# OPLEGNOTITIE VARIANT 1+

onderwerp	Beoordeling variant 1+ Slotlaan
project	Herinrichting Slotlaan Zeist
opdrachtgever	Gemeente Zeist
kenmerk	GZe2109-R03 d3.0

datum	10 augustus 2022
van	Thomas Jonkers en Jos Groothuis
aan	Henk Jan Dokter, Henk ter Steeg en Melvine Ruigrok, Gemeente Zeist
status	definitief

Figuur 2-1: Uitsnede ontwerp variant 1+ (zie volledig ontwerp in bijlage 1)

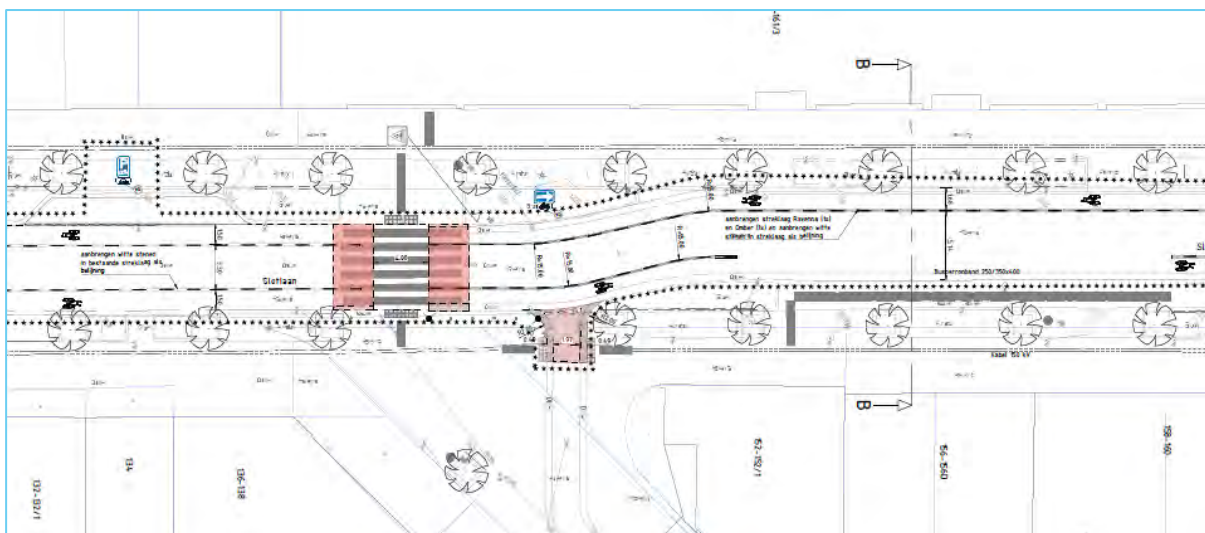
Het uitgangspunt van deze variant is dat er circa 1,50 meter brede fietsstroken tweezijdig op de rijbaan worden aanbracht, middels het instraten van witte straatstenen als 1-1 strepen (afwisselend 1 meter witte bestrating en 1 meter bestrating in dezelfde kleur als rijbaan) en het aanbrengen van fietssymbooltegels (zie uitsnede ontwerp op figuur 2-1). Deze breedte is gekozen in verband met de logische inpassing in de bestaande situatie. Op een aantal locaties is de fietsstrook iets breder dan 1,50 meter vanwege deze logische inpassing in de bestaande situatie. Vanuit de richtlijnen van het CROW<sup>1</sup> zouden fietsstroken vanwege de verkeersveiligheid en het comfort van de fietsroute minimaal 1,70 meter moeten zijn. Het inpassen van fietsstroken van 1,70 meter zou leiden tot een veel grotere reconstructie en past niet bij de variant 'lijnen trekken', die juist is ingebracht als sobere variant om kosten te besparen. Een variant met tweezijdig fietsstroken van 1,70 meter is eerder in de variantenstudie uitgewerkt en leidt tot een veel grotere reconstructie van de weg ten opzichte van variant 1+ of variant 2.

Ter hoogte van de bushalte wordt de fietsstrook tijdelijk onderbroken, aangezien het verboden is op een fietsstrook te stoppen of parkeren. Juridisch is halteren op de rijbaan dus alleen mogelijk bij een onderbreking van de fietsstrook.

Deze variant draagt beperkt bij aan het oplossen van de knelpunten met betrekking tot de verkeersveiligheid. De belijning verduidelijkt de situatie voor fietsers en automobilisten, maar lost niet alle verkeersveiligheidsknelpunten op. De fietsstroken hebben een beperkte breedte van 1,50 meter en voldoen daarmee niet aan de minimale CROW richtlijnen. Het CROW beveelt een minimaal breedte van 1,70 meter. Dit is de minimale maat voor fietsstroken op erftoegangswegen of grijze wegen<sup>3</sup>. Bij voorkeur zijn de fietsstroken 2,40 zodat er ruimte is voor twee fietsers die comfortabel naast elkaar kunnen fietsen (benodigde breedte 1,90) plus 0,50 meter schikafstand tot het gemotoriseerde verkeer. Fietsstroken van 1,50 meter kunnen juist zorgen voor schijnveiligheid, doordat de suggestie wordt gewekt dat fietsers een eigen plek op de weg hebben, maar dit is niet het geval.

Door het toepassen van de fietsstroken op de rijbaan in de meerichting, worden de verschillende profielen met elkaar verbonden. Hierdoor ontstaat meer geleiding voor fietsers in de tegenrichting. Ook is het hierdoor voor gemotoriseerd verkeer in de meerichting duidelijker dat zij fietsers in de tegenrichting kunnen verwachten. Wel zijn de stroken slechts 1,50 meter breed, waardoor deze beperkte veiligheid bieden. Door de smalle fietsstroken rijden fietsers in de tegenrichting op korte afstand van verkeer in de meerichting. Hiermee zorgen de fietsstroken voor schijnveiligheid.

Voor fietsers in de meerichting wordt de situatie niet verduidelijkt door het toepassen van markering. Voor hen is de positie op de weg nu al duidelijk. Daarvoor is geen markering nodig in een 30 km/u zone. Daar is juist het uitgangspunt dat verkeer (fietsers en gemotoriseerd verkeer) de ruimte delen met elkaar. Markering in de meerichting zorgt voor schijnveiligheid, aangezien de suggestie wordt gewekt dat fietsverkeer een eigen plek op de weg heeft, maar dit is niet het geval.

Figuur 2-2: Uitsnede ontwerp variant 1+ (zie volledig ontwerp in bijlage 1)

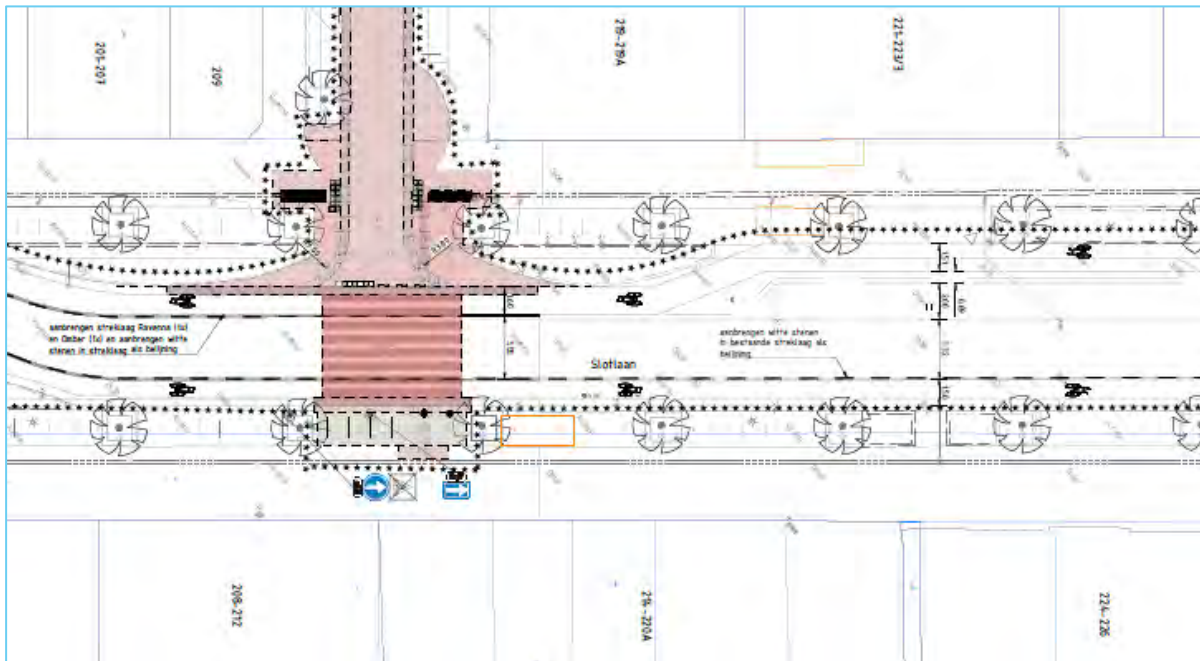
Op twee delen van de slotlaan ligt een fietspad achter de langspaarkeerplaatsen langs. Deze fietspaden worden gehandhaafd in variant 1+ (zie uitsnede op figuur 2-2). Op het deel van de Slotlaan waar nu een aanliggend fietspad met verhoogde band ligt, wordt het fietspad en de verhoogde band opgeheven. Daarvoor in de plaats komt een fietsstrook in de vorm van het aanbrengen van 1-1 markering en fietssymbolen. Het hoogteverschil tussen de fietsstrook en de rijbaan wordt hierdoor weggenomen.

Door het realiseren van fietsstroken middels 1-1 strepen (afwisselend 1 meter witte bestrating en 1 meter bestrating in dezelfde kleur als rijbaan) en fietssymbolen, zal het voor de voetganger duidelijker zijn dat dit een fietsvoorziening betreft. Op de plaatsen waar er een fietspad achter de parkeervakken langs blijft lopen is het niet duidelijk dat het hier om een fietspad gaat. Het is mogelijk om ook hier ook fietssymbolen toe te passen, zodat de situatie ook hier wordt verduidelijkt.

Het comfort van de fietsroute zal in deze variant niet of nauwelijks toenemen ten opzichte van de huidige situatie. Op delen waar de fietspaden achter de parkeerplaatsen liggen, blijft het conflict tussen fietsers en uitstappende personen bij de parkeervakken bestaan. Ook is het fietspad hier te smal. De fietsstroken van 1,50 meter op de overige delen van de Slotlaan verhogen het comfort van de fietsroute nauwelijks. 1,50 meter is te krap voor twee fietsers en zorgt ervoor dat automobilisten dicht langs de fietsers op rijden. Zoals eerder beschreven is voor een comfortabele en veilige fietsstrook minimaal 1,70 meter nodig.
